Bescheid

über
die Änderung und Verlängerung der Geltungsdauer
der allgemeinen bauaufsichtlichen Zulassung vom 25. Mai 2004

Z-19.14-1065

Brandschutzverglasung "Lindner Typ GK G30-3"
der Feuerwiderstandsklasse G 30 nach DIN 4102-13

Anlage ÄV 1
zum Änderungs- und
Verlängerungsbescheid
vom 28. JUNI 2007
zur Zulassung Nr. Z-19.14-1065
vom 25.05.2004

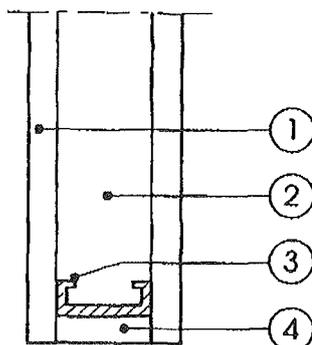
Die Anlage 8.1 der allgemeinen bauaufsichtlichen Zulassung wird durch die Anlage Ä/V 1 dieses Bescheids ersetzt.

1. Einscheiben-Sicherheitsglas (ESG) ≥ 5 mm dick, farblos transparent oder in den Farben grau und Bronze, wahlweise vorgespannte, strukturierte Gußgläser (ESG) SR 178, ≥ 8 mm dick, oder SR 200 ≥ 6 mm dick oder feilvorgespanntes Glas (TVG) ≥ 5 mm dick, farblos transparent oder in den Farben grau und Bronze, wahlweise strukturiertes Ornamentglas 504, ≥ 6 mm dick.
2. Brandschutzmedium wahlweise 14, 18 oder 20 mm dick. Die Zusammensetzung ist beim Deutschen Institut für Bautechnik (DIBt) Berlin, hinterlegt.
3. Abstandhalter aus Kunststoff. Die Materialart ist beim Deutschen Institut für Bautechnik (DIBt) Berlin, hinterlegt.
4. Randversiegelung aus Polyurethan- oder Polysulfid-Dichtstoff. Die Materialart ist beim Deutschen Institut für Bautechnik (DIBt) Berlin, hinterlegt.
